No.	高浜 1－特別点検（原子炉容器）－ 3 rev1
質 問	<p>(添付－ 1 14頁) 炉内計装筒（内面）の試験対象範囲について、試験対象範囲を決定したプロセス（考え方）を提示すること。</p>
回 答	<p>炉内計装筒(内面)の検査範囲は、別紙に示す確性試験の成果より、溶接の引張残留応力影響範囲を包絡する範囲であるJ溶接部中心 となるように、炉内計装筒上端からの寸法に換算して設定している。(添付 1 参照)</p> <p>参考文献： 「小口径管内面へのウォータジェットピーニング法適用に関する確性試験報告書」 財団法人 発電設備技術検査協会，平成13年1月</p> <p style="text-align: right;">以上</p>

No.	高浜 1－特別点検（原子炉容器）－ 6 rev1
質 問	<p>(添付-2)</p> <p>中間胴に係る非破壊試験(UT)の方法について、評価レベルを超えるエコーを検出した場合に行う有意な欠陥か否かの判定に、溶接規格又は設計・建設規格の判定基準を用いる根拠を説明すること。</p>
回 答	<p>要領書4.1.7c項(b)は、特別点検の結果が、建設時の判定基準を満足しているかどうかを判定することを目的として規定しているものであり、維持規格EB-1211「蒸気発生器伝熱管以外の機器に対する判定基準」と同様に、溶接規格、設計・建設規格を用いて有意な欠陥の判定を行っている。</p> <p>一方、同項(c)においては、前項の規定に加え、斜角法により検出された距離振幅補正曲線の20%を超える高さの反射波に対して、割れ等の有意な欠陥か否かの判定を行うことを求めており、中性子照射脆化に対する健全性評価の観点から重要となる板厚方向の有意なき裂の有無を確認することとしている。</p>

No.	高浜 1 - 特別点検 (原子炉容器) - 7
質 問	<p>(添付-2)</p> <p>中間胴に係る非破壊試験 (UT) 記録が、適切な探傷等により得られた結果であることを示す記録 (キャリブレーション、対比試験片、要員の力量、エコーの評価等) を提示すること。</p>
回 答	<p>関連する記録は以下の通りとなります。</p> <ul style="list-style-type: none"> ・使用した探傷器の性能 JEAC4207-2008に準じて、超音波探傷器の校正を実施しております。 超音波探傷器性能試験成績書 (添付-1) ・キャリブレーション (感度校正方法) 及び対比試験片 超音波探傷試験 (UT) 記録に感度校正方法および対比試験片の形状を記載しております。 (添付-2) ・要員の力量 特別点検の非破壊試験 (UT) 従事者は、JIS Z 2305に基づき認定された UT レベル 2 以上の要員にて作業を実施してお

CV特別点検における点検フロー(判断基準について)

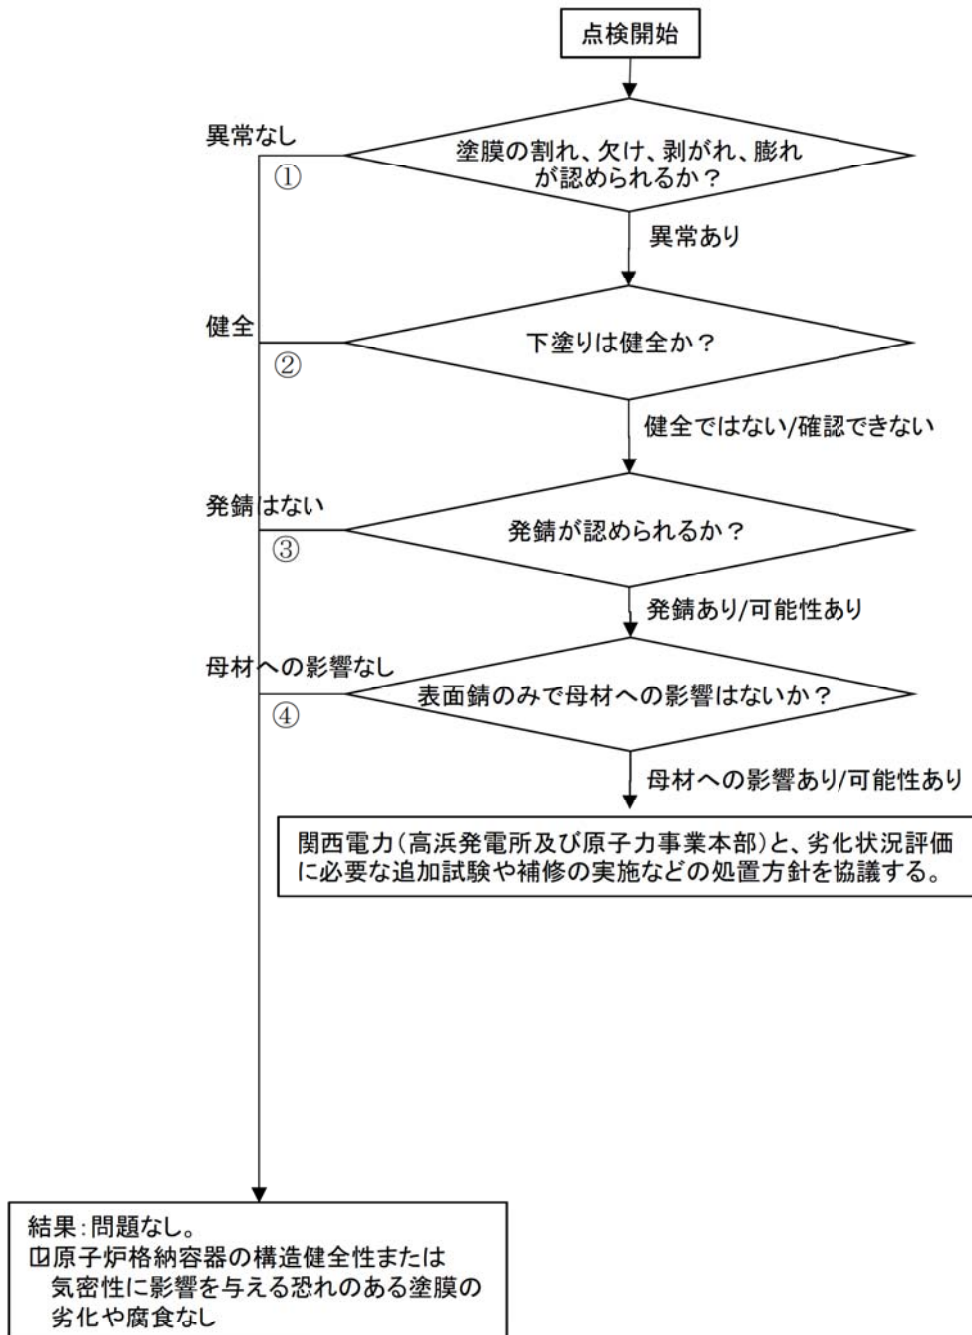
No.	高浜 1－特別点検（原子炉格納容器）－ 8
質 問	<p>(添付 2)</p> <p>非破壊試験 (VT-4) の判定基準「原子炉格納容器の構造健全性または気密性に影響を与える恐れのある塗膜の劣化や腐食」の判断基準又は限界見本を提示すること。</p>
回 答	<p>判断基準としては、添付 1 の通り、塗膜に割れ、欠け、剥がれ、膨れがあれば、下塗りが健全であること、母材に発錆がないこと等を確認することで、構造健全性または気密性に影響を与える恐れのある塗膜の劣化や腐食がないことを確認している。</p> <p style="text-align: right;">以上</p>
